改善箇所説明図

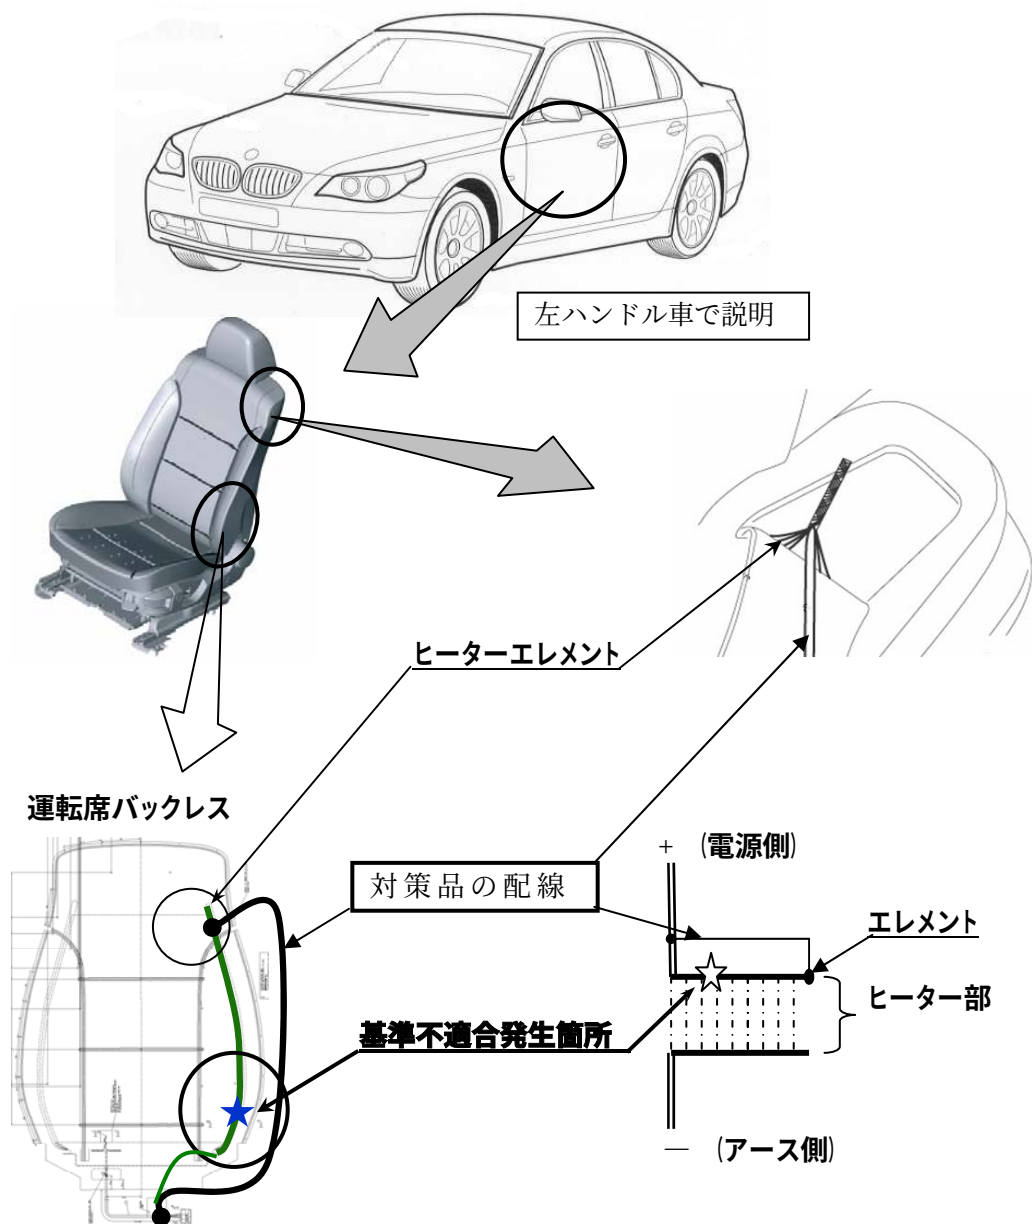
前席シートバックレストにあるシートヒーターのエレメント部への電気配線の取りまわしに不適切なものがあるため、乗降時に度重なる圧力負荷がエレメント部にかかった場合、当該エレメント部の一部が損傷し過熱することがある。そのため、そのままの状態で使用を続けると、シートバックレスト部付近のシートが焦げるときがあり、最悪の場合、乗員が火傷を負うおそれがある。

- ・全車両、当該部品の良否を判定し、不具合品の場合は対策品の配線を追加する。

- ・識別 : 座席下側にある追加配線の有無で識別できる。
